Betr.: **Schlussverschickung**

Baumaßnahme: **Grundinstandsetzung Brabandstraße
zwischen Hindenburgstraße und Sengelmanstraße**

Baumaßnahme: Grundinstandsetzung Brabandstraße
zwischen Hindenburgstraße und Sengelmannstraße

Projektnummer :	N/MR22-2020-005
Baumaßnahme:	Grundinstandsetzung Brabandstraße
Planungs- und Entwurfsdienststelle:	Bezirksamt Hamburg-Nord Dezernat Wirtschaft, Bauen und Umwelt
Baudienststelle:	Bezirksamt Hamburg-Nord Fachamt MR – Fachbereich Tiefbau
Baumaßnahme:	Grundinstandsetzung Brabandstraße zwischen Hindenburgstraße und Sengelmanstraße
Teilbaumaßnahme:	Straßenbau

Grundinstandsetzung Brabandstraße
 Verkehrstechnischer Lageplan zur Schlussversickung

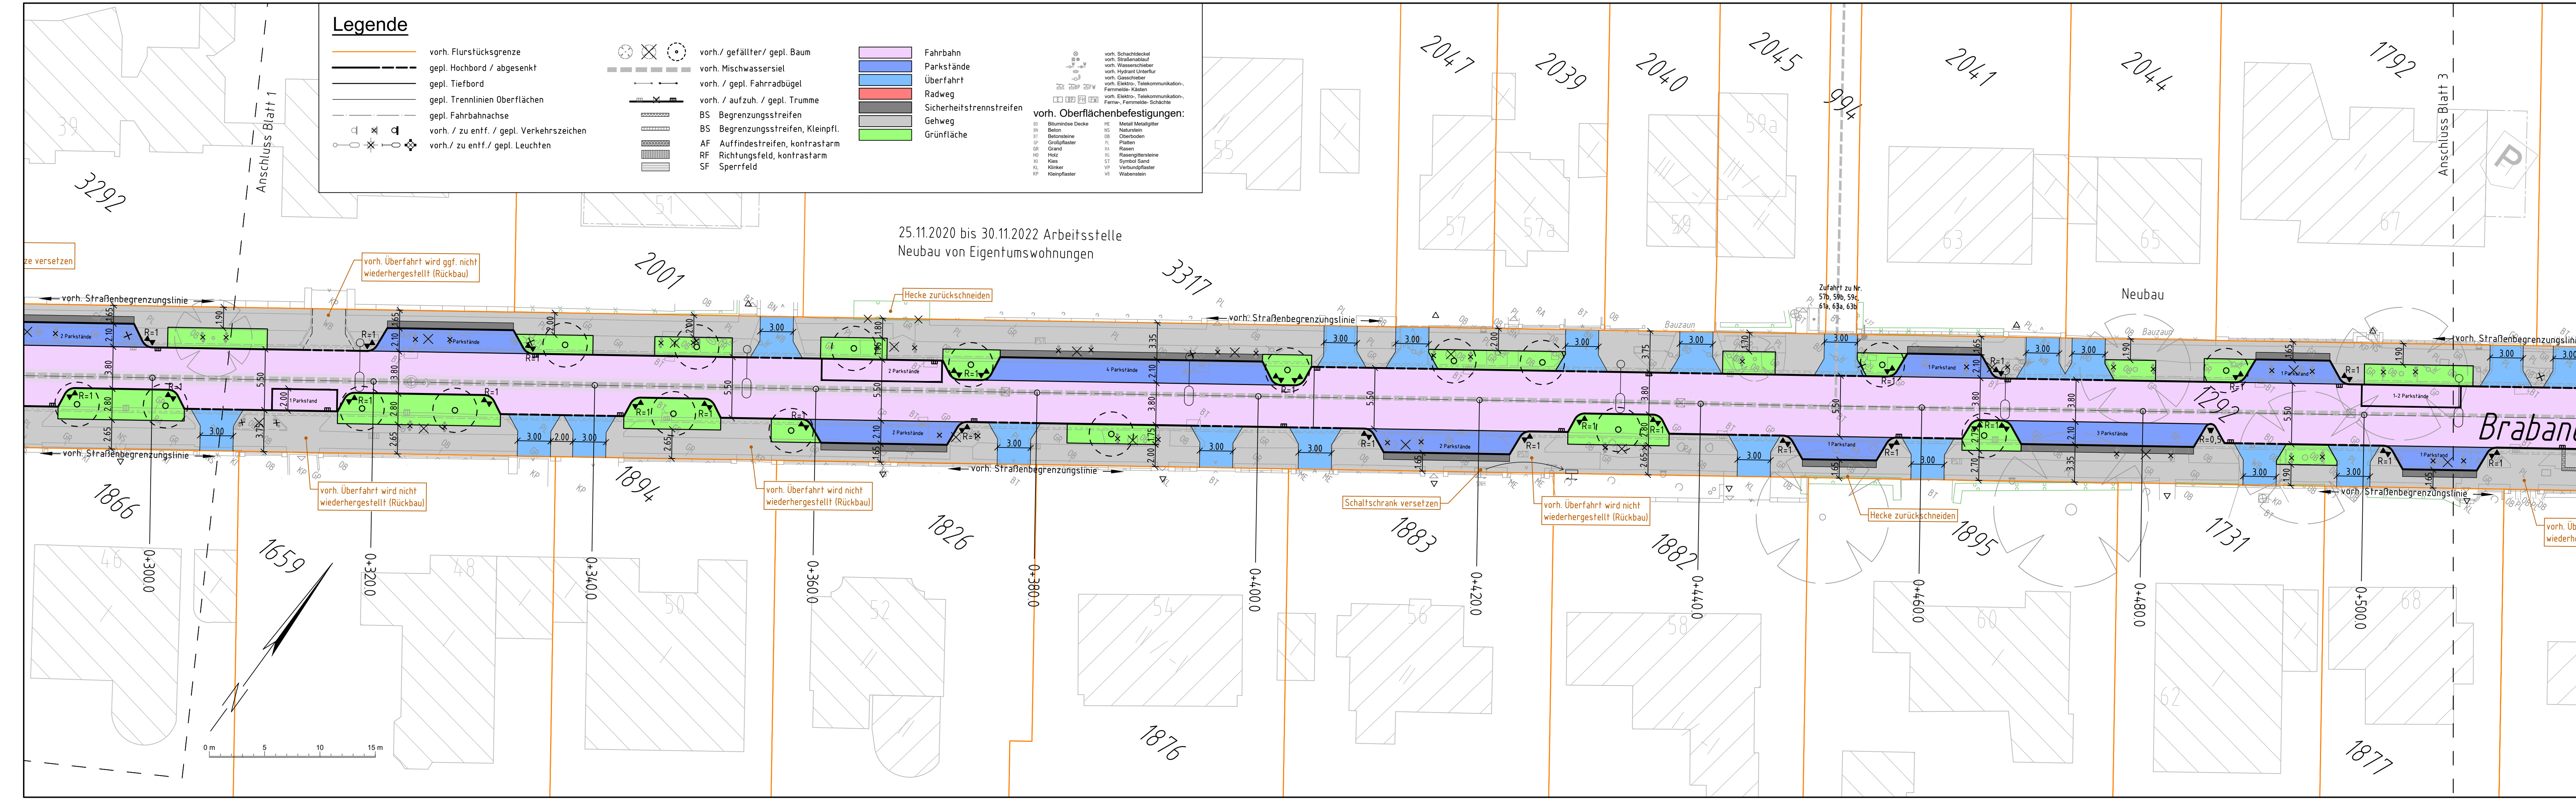
Blatt 1: Nordseite – zwischen Brücke und Hindenburgstraße: Hier gibt es bei Nichtrealisierung des rot gestrichelten optionalen Standorts eine Lücke von knapp 55m ohne Straßenbaum (sollte der rot gestrichelte Baum gepflanzt werden sind es knapp 45m).		Wird nicht berücksichtigt. Aufgrund vorhandener Versorgungsleitungen in der nördlichen Nebenfläche im betrachteten Bereich (Trinkwasserleitung) sind zusätzliche Baumstandorte nicht vorgesehen.
		Südseite - zw. Brücke und Hausnr. 46: Auf einer Länge von ca. 100m kein Straßenbaum geplant.		Wird teilweise berücksichtigt. Bei Station 0+227 wird vorbehaltlich ein zusätzlicher Baumstandort eingeplant. Aufgrund der vorh. Trinkwasserleitung muss im weiteren Planungsverfahren mit HWW abgestimmt werden, inwiefern diese Pflanzung mit ausreichend Schutzvorkehrungen realisiert werden kann.

Planinhalt: **Verkehrstechnischer Lageplan - Blatt 2**

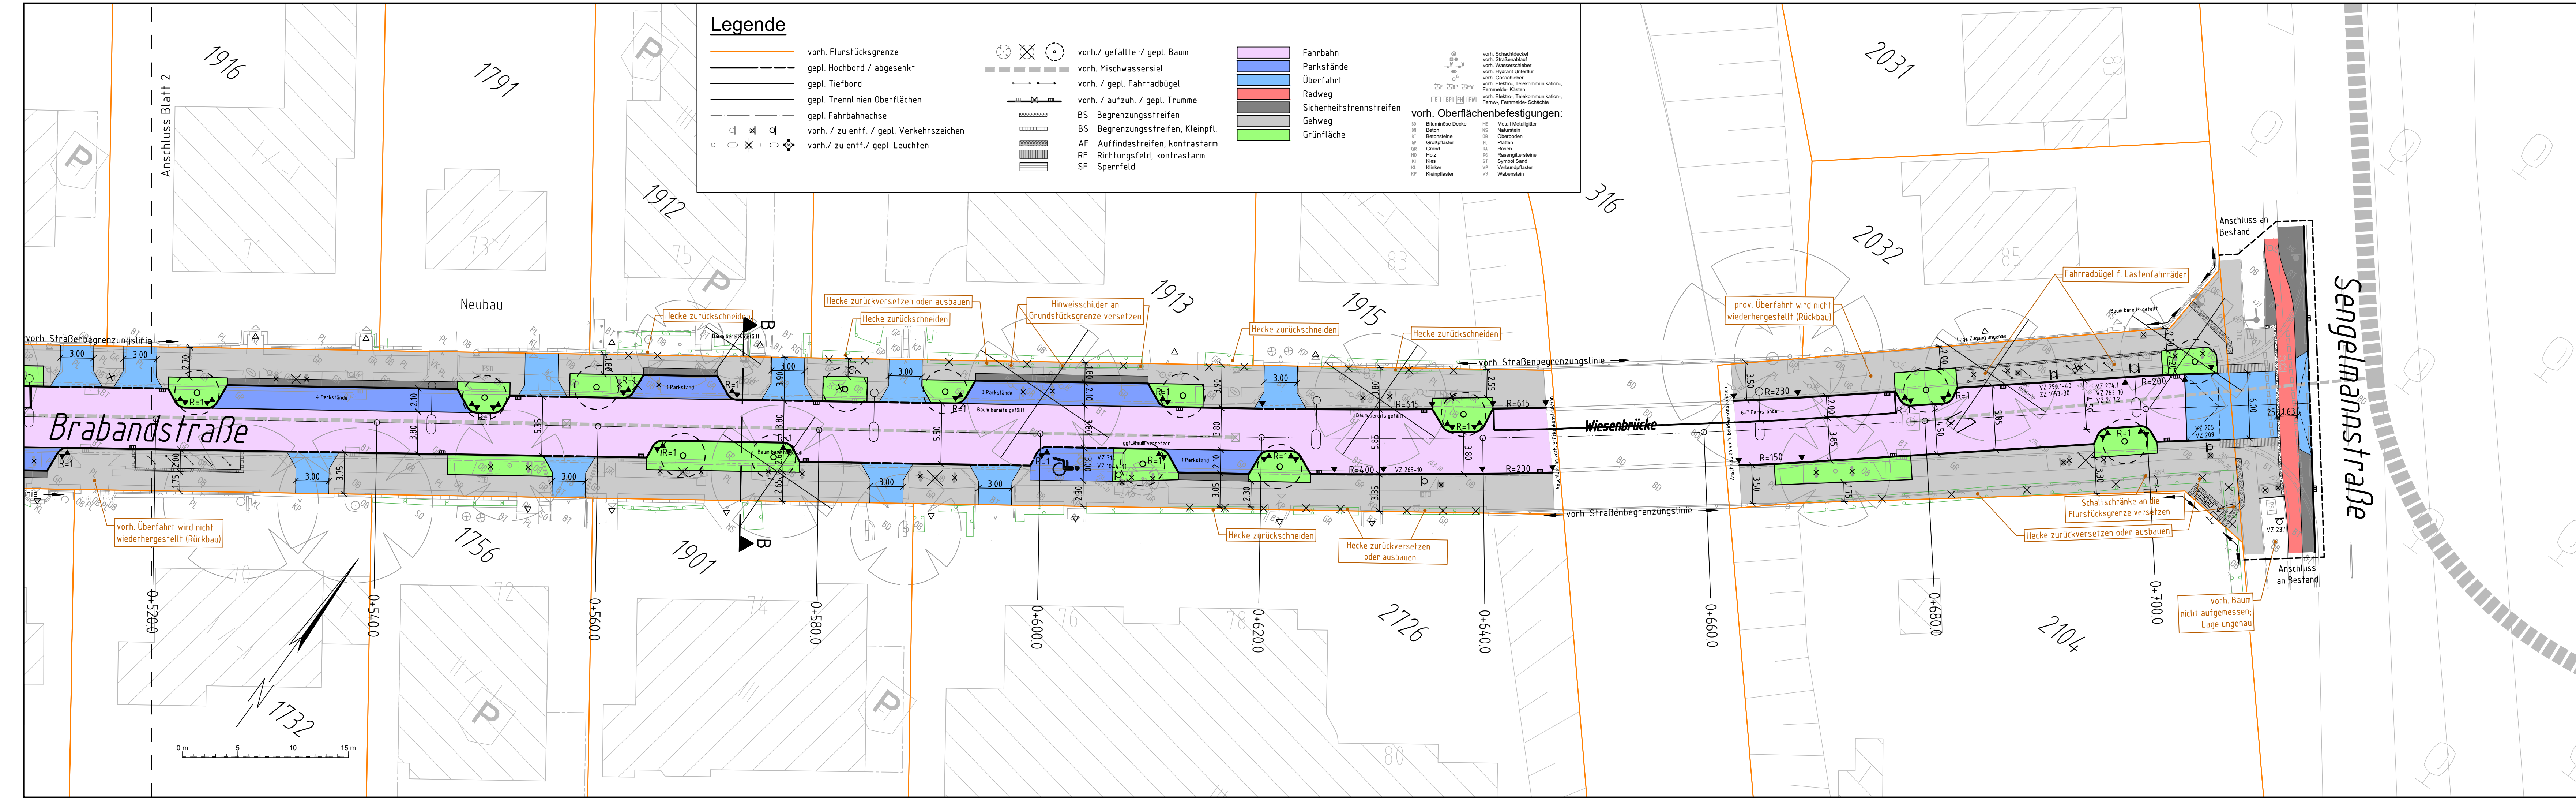
Nr.	Dienststelle	Stellungnahme	Datum	Abwägung
	... noch N/MR 3	Blatt 2: Südseite: Sollten beide rot gestrichelten Bäume nicht realisiert werden können ist auf einer Strecke von ca. 90m kein Straßenbaumstandort geplant.		Wird nicht berücksichtigt. Aufgrund vorhandener Versorgungsleitungen in der nördlichen Nebenfläche im betrachteten Bereich (Trinkwasserleitung) sind hier keine zusätzlichen Baumstandorte vorgesehen.
		Blatt 3: Zwischen Nr. 77 und der Brücke gibt es laut Plan eine Lücke von ca. 50m		Wird berücksichtigt. Das Baumraster auf der Nordseite wird durch einen zusätzlichen Baumstandort bei Station 0+613 verdichtet.
		Vor dem Hintergrund bittet N/MR3 um Prüfung, damit möglichst weitere Standorte hergestellt werden können um ein homogenes Baumraster zu erreichen.		Wird berücksichtigt (s. o.).
